日本アクアラング株式会社

注意喚起 (リコールではありません)

i3タイプのBCの右肩フラットEバルブのパーツ・シールプレートについてのお願い

組立手順

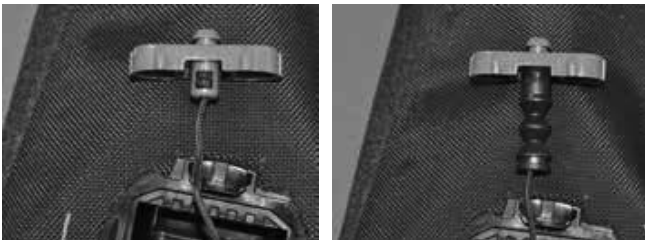
ひもをグレーのシールプレートに通します。エイトノットで先端を結んでください。

ひもの結び目は完全にシールプレートへ納めてください。
ペローズをシールプレートにセットします。

シールをシールプレートにセットします。この際シールの突起矢じり部分がシールプレートにきちんとはまっていて、外れない事を確認してください。

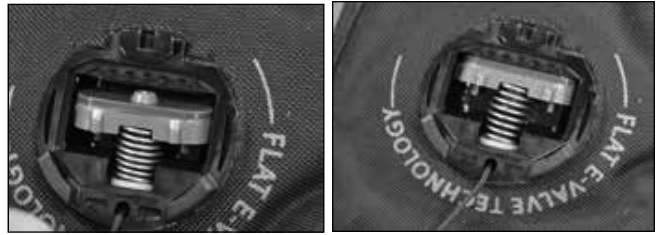
ペローズをスプリングとワッシャーにセットしてください。この際ワッシャーが正しくペローズにはまっている事を確認してください。

シールプレートを土台にセットします。スプリングを押しながらシールプレートを斜めにしながら土台にはめてください。その後正しい位置にセットしてください。

ひもを引っ張って作動確認をしてください。この際シールが均等に土台に接着する事を必ず確認してください。

排気弁と排気プレートに亀裂や変形などの劣化が無い事を注意深く検査してください。必要な場合は新品交換してください。排気弁側を上向きにしてセットしてください。また排気プレートが平行(均等に)土台にセットされる事を確認してください。
